VYSVĚTLENÍ ZADÁVACÍ DOKUMENTACE Č. 19

Zadavatel:	Dobrovolný svazek obcí Modrý vrch
Sídlo:	Na Návsi čp. 25, 252 19 Drahelčice
IČO:	099 59 858
Název veřejné zakázky:	Novostavba základní školy pro Drahelčice a Úhonice

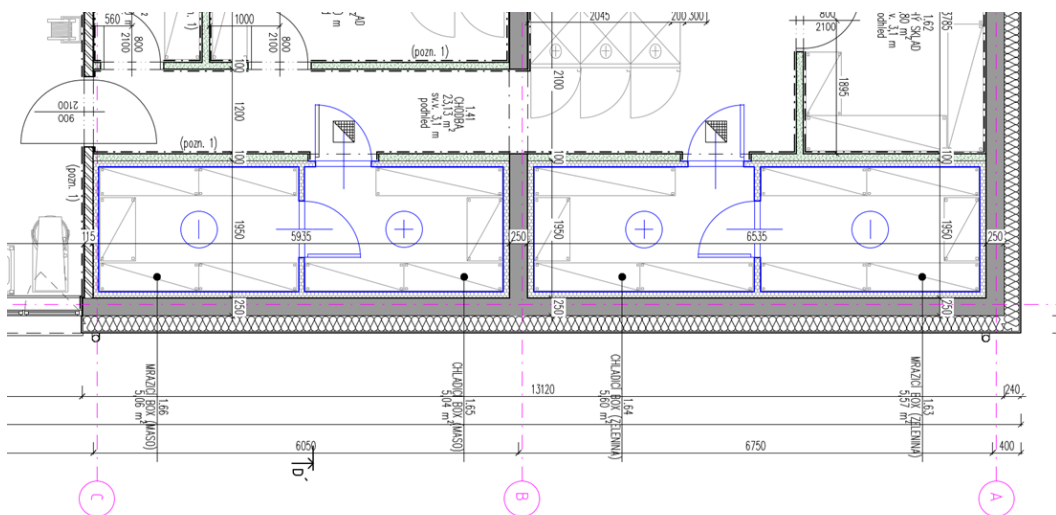
„V dokumentu „ D.1.1.06_ARCH_STAV_VZORKOVANI_ZAMECNICKE_VYROBKY,, je uveden výrobek Z.13 - skládací hlediště (tribuna).

Je tento výrobek zahrnut dle SOD (2.1.30) do „ Vyloučené části,, , tedy není předmětem plnění zhotovitele ? V případě, že tento výrobek má zhotovitel zahrnout do ceny díla, prosíme o poskytnutí podrobnějších výkresů a specifikace.“

Skládací hlediště je předmětem plnění smlouvy o dílo, tedy součástí dodávky Zhotovitele. Výrobek je popsán a definován požadavky na funkci a výkon tak, jak je popsáno v Požadavcích objednatel. V souboru s názvem "D.1.1.01_ARCH_STAV_POZADAVKY_OBJEDNATELE" je uveden požadavek na počet lidí na tribuně a celkové rozměry hlediště. V souboru s názvem „D.1.1.06_ARCH_STAV_VZORKOVANI_ZAMECNICKE_VYROBKY“, je pak uveden vizuální vzhled hlediště, určení barevnosti a materiálu. Veškeré potřebné informace k výrobku jsou tedy součástí zadávací dokumentace.

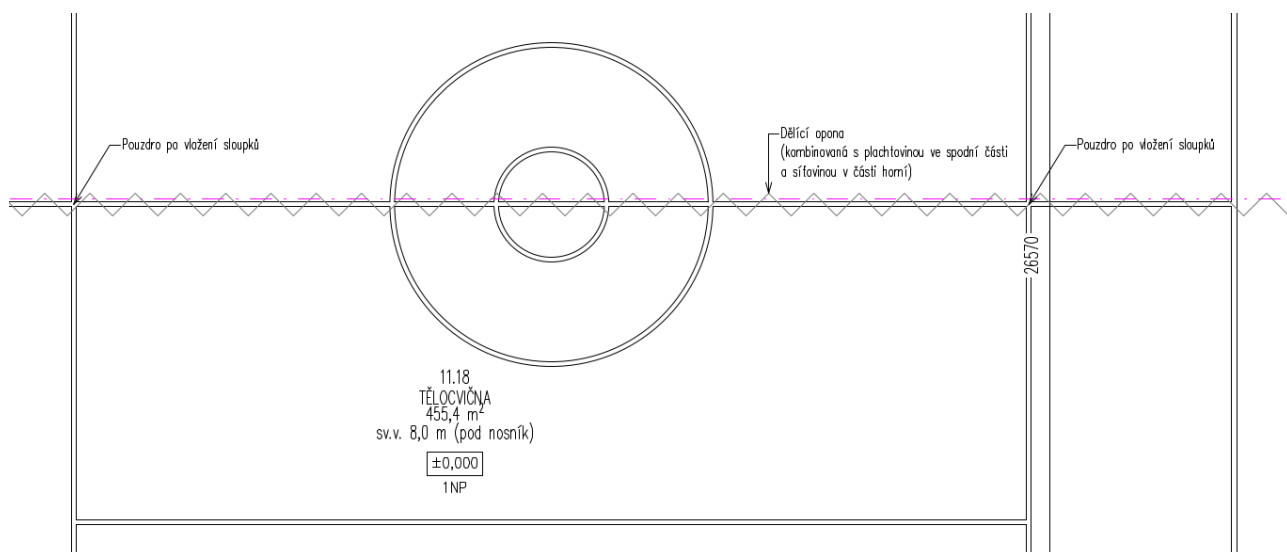
„V dokumentu „ D.1.1.112 Půdorys 1.NP Tělocvična,, jsou v m.č. 11.18 naznačeny „ značení hracích ploch ... Jsou tyto značení dodávkou zhotovitele ?.“

Značení hracích ploch jsou popsány v Požadavcích objednatele a jsou tedy součástí dodávky zhotovitele.
